LICITACIÓN PÚBLICA REGIONAL

No. 32065001-042-18

“SUMINISTRO DE EQUIPO TÁCTICO PARA LA PROCURADURÍA GENERAL DE JUSTICIA DE BAJA CALIFORNIA”

Acta de la Primera Junta de Aclaraciones celebrada por el Comité de Adquisiciones, Arrendamientos y Servicios del Poder Ejecutivo del Gobierno del Estado de Baja California, en lo sucesivo el “Comité de Adquisiciones”, referente a la Licitación Pública Regional No. 32065001-042-18, correspondiente al “Suministro de equipo táctico para la Procuraduría General de Justicia de Baja California”.

CHALECO BALÍSTICO TÁCTICO, DE USO EXTERNO NIVEL III-A

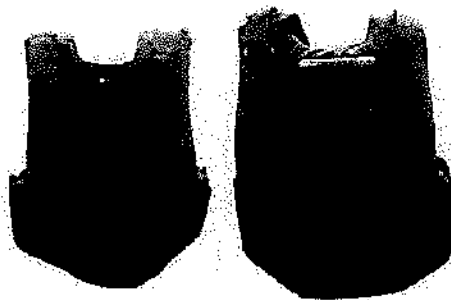
1.- Pregunta referente al anexo técnico de las bases de licitación "sistema molle,"

A.- La convocante acepta se oferte un chaleco balístico con sistema molle ubicado en costados y espalda para que al momento de cerrar los costados el sistema molle se ubique en respaldo costados y frente del chaleco.

11.- Referente al anexo técnico se menciona "incluye agarradera plástica de hombre caído y espalda"

A.- se le solicita a la convocante saber si es posible presentar la muestra con agarradera fabricada de material de alta resistencia para elemento caído, sin ser plástico toda vez que esta licitante puede ofrecer mejor calidad sin ser de plástico.

12.- "Bolsa frontal y posterior para placa balística de 10"x12""

A.- Se le solicita a la convocante nos especifique las características de la bolsa, si esta será oculta, será oculta y tendrá un cierre con velcro o felpa.

Respuesta: no se acepta su propuesta

Respuesta: Deberá ser agarradera plástica

Respuesta: Deberá contar con tapa y tendrá cierre con velcro y felpa
